【国土交通省自動車交通局プレスリリース】

トヨタテクノクラフト（株）による緩衝装置（コイルばね）の自主改善の実施について

改善箇所説明図

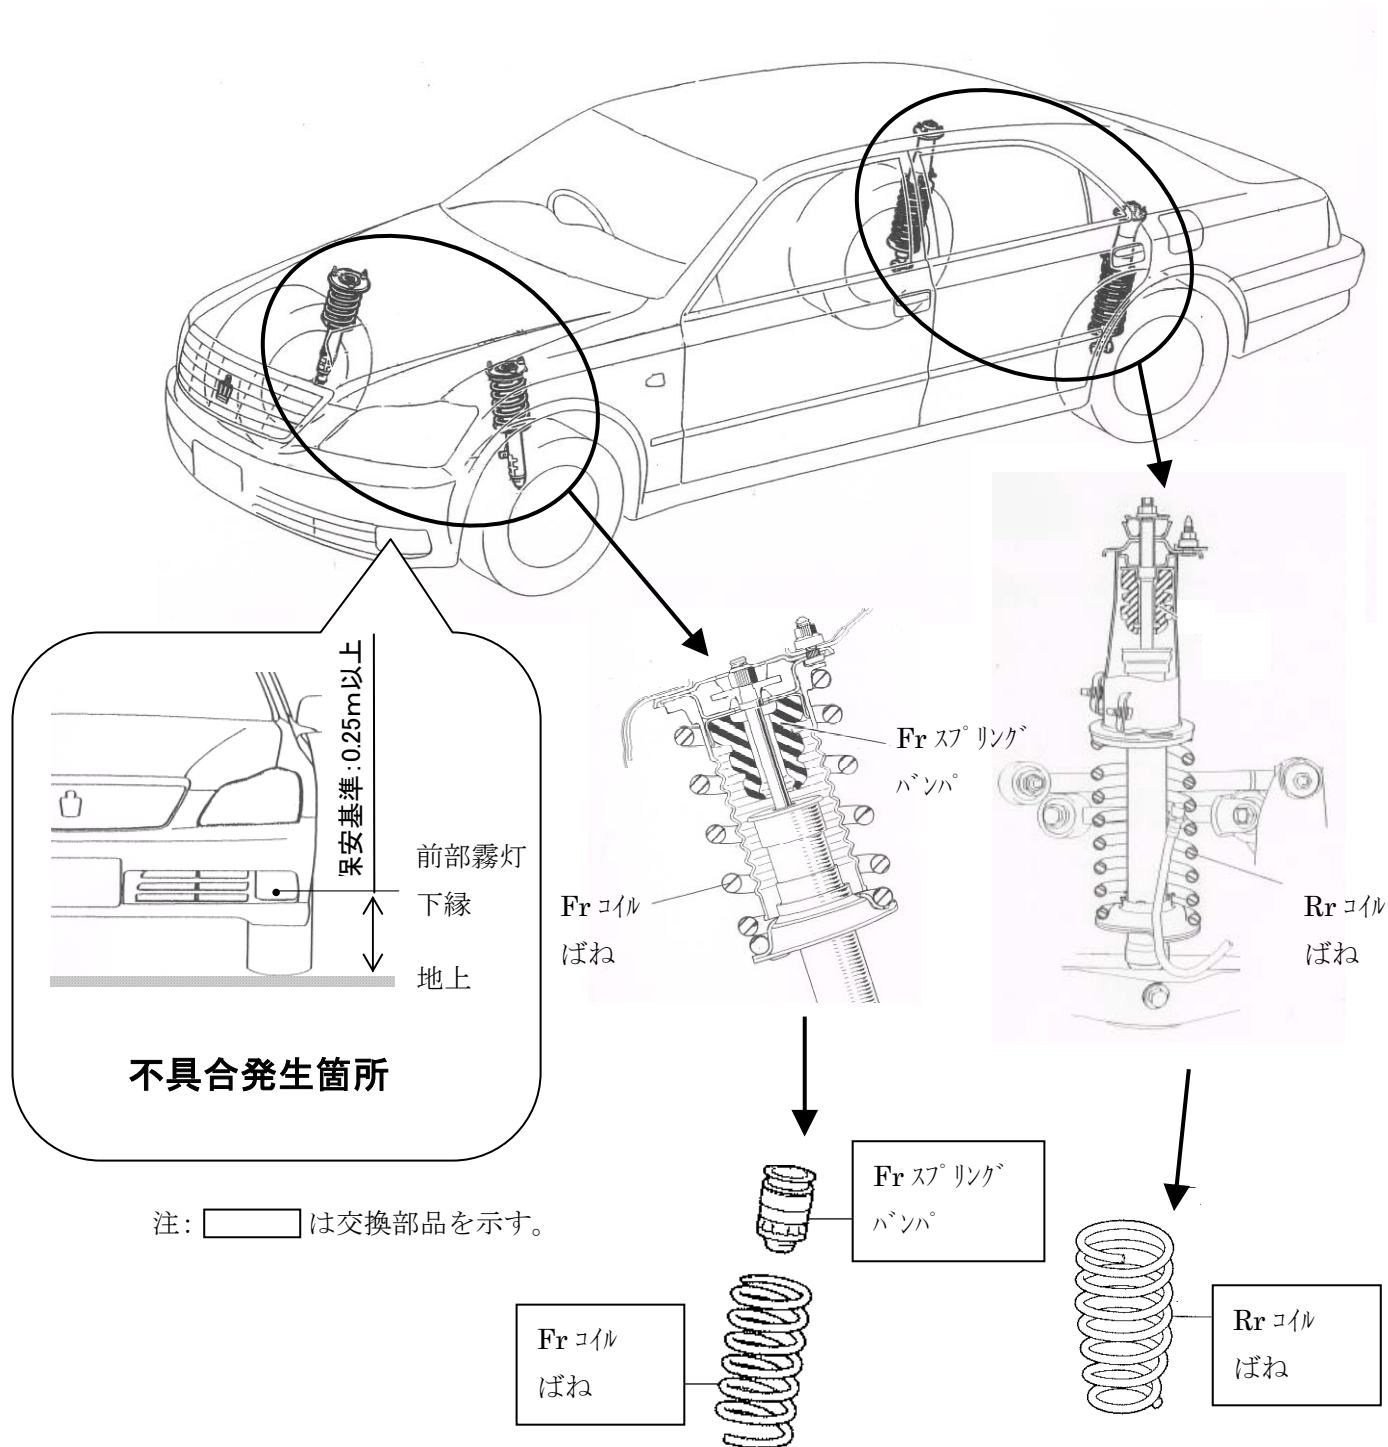
不具合発生箇所

後付け部品として設定したコイルばねを平成18年1月1日以降に製作された車両に取り付けた場合、一部の車両において前部霧灯下縁高さが保安基準に抵触する場合があります。

改善の内容

当該部品装着車両を点検し、該当するものは対策品と交換する。

また、上記交換部品で保安基準を満足しない一部の車両は純正用品H I D Fogランプに交換する。
